ABWÄGUNG ZU DEN BEHÖRDEN UND TÖB
zum Bebauungsplan Nr. 59
„Heilder – Ergänzungsstandort Nahversorgung
Selfkant-Nord“

Gemeinde Selfkant – Ortslage Heilder

April 2024

Beschlussfassung zum Satzungsbeschluss

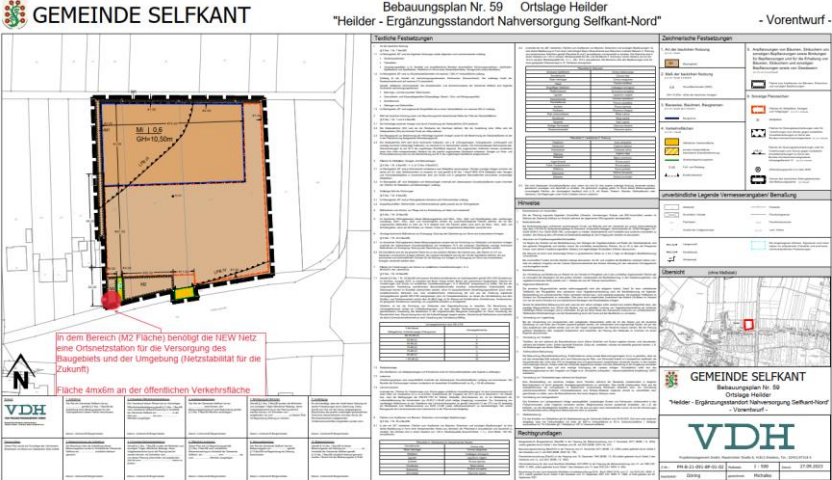
11.1 Mit Schreiben vom 09.10.2023		
11.1.1 Sicherheit und Leichtigkeit des Verkehrs		
der oben genannte B-Plan, liegt an der L228 im Abs. 3.1. Zufahrten im Bereich des Knotenpunktes L228 / L410 (auch im direkten Umfeld) werden aus Gründen der Verkehrssicherheit abgelehnt. Das dem	Ein Linksabbiegen in der L228 in das Plangebiet ist für die aus Westen kommenden Zielverkehre, aufgrund der Nähe zum Kreisverkehrsplatz, nicht vorgesehen. Diese Zielverkehre befahren den benachbarten Kreisverkehr im U-Turn und erreichen das Plangebiet als Rechtsabbiegende.	Der Stellungnahme wird nicht gefolgt.

Stellungnahmen	Abwägungsvorschläge	Beschlussvorschläge
B-Plan beigefügte Verkehrsgutachten schließt eine Beeinträchtigung der Leichtigkeit des Verkehrs aus. Die im Verfahren zum Flächennutzungsplan benannte Forderung zur Anlage eines Linksabbiegers bleibt zur Steigerung der Verkehrssicherheit erhalten. Die Sicherheit und Leichtigkeit des Verkehrs auf der Landesstraße, darf nicht beeinträchtigt werden.	Eine Beeinträchtigung des fließenden Verkehrs in der L228 durch linksabbiegende Fahrzeuge und eine damit verbundene Tangierung der Verkehrssicherheit findet demnach nicht statt. Die Leistungsfähigkeit dieser Verkehrsführung im benachbarten Kreisverkehr ist in der Verkehrsuntersuchung nachgewiesen.

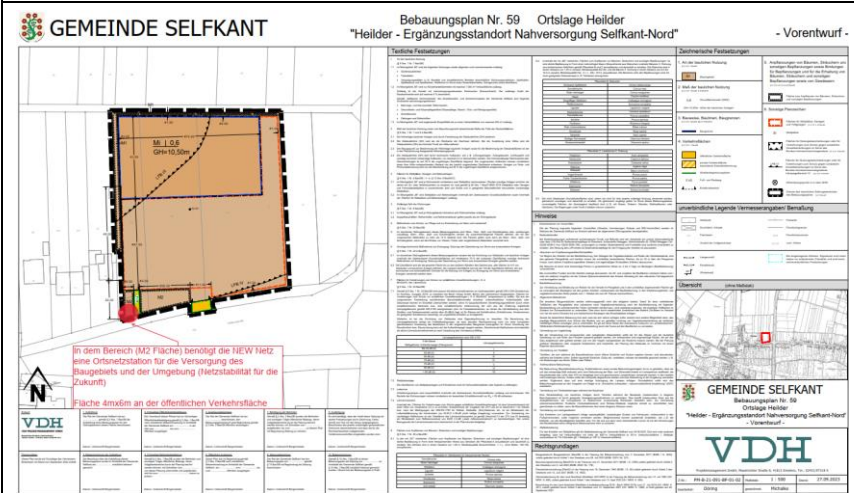
Stellungnahmen	Abwägungsvorschläge	Beschlussvorschläge
11.2 Mit Schreiben vom 01.03.2024		
11.2.1 Sicherheit und Leichtigkeit des Verkehrs		
der oben genannte B-Plan, liegt an der L228 im Abs. 3.1. innerhalb der OD. Wie in meiner bisherigen Stellungnahme vom 09.10.2023 geschrieben, wurde der Anbindung durch das, dem Verfahren beigelegte Gutachten, eine leistungsfähige Verkehrsregelung bestätigt. Ein Ausbau aus Gründen der Leistungsfähigkeit der Landesstraße ist somit nicht erforderlich. Die Zufahrt ist so zu beschildern und zu markieren, dass ein Links-Einbiegen zum Nahversorger von der Landesstraße aus unterbunden wird, und Verkehrsteilnehmer aus Westen kommend den Kreisverkehrsplatz zum Wenden und zur Erschließung rechts rein nutzen müssen. Sofern diese Regelung umgesetzt wird, bestehen keine weiteren Bedenken zur Anbindung und zum Bebauungsplanverfahren. Die Sicherheitsrelevanten Sichtdreiecke sind von Sichtbehinderungen freizuhalten. Die Zufahrt ist so auszubilden, dass ein paralleles Aufstellen der Ausfahrenden Verkehrsteilnehmer, nicht möglich ist, da diese sich ansonsten gegenseitig in der Sicht behindern. Sollte es nach Umsetzung der Maßnahme zu Konflikten zwischen den verschiedenen Verkehrsströmen an der Anbindung kommen, obliegt es der Gemeinde Selfkant diese auf eigene Kosten zu beseitigen. In diesem Fall sind die Maßnahmen mit dem Landesbetrieb und der Ordnungsbehörde abzustimmen. Die Sicherheit und Leichtigkeit des Verkehrs auf der Landesstraße, darf nicht beeinträchtigt werden.	Die genannten Maßnahmen können auf der Ebene der Genehmigungs- und Ausführungsplanung berücksichtigt werden. Sie betreffen jedoch nicht das derzeitige Bauleitplanverfahren, da die vorgetragenen Belange in diesem nicht geregelt werden können. Die Leistungsfähigkeit bleibt bestehen.	Die Stellungnahme wird zur Kenntnis genommen.
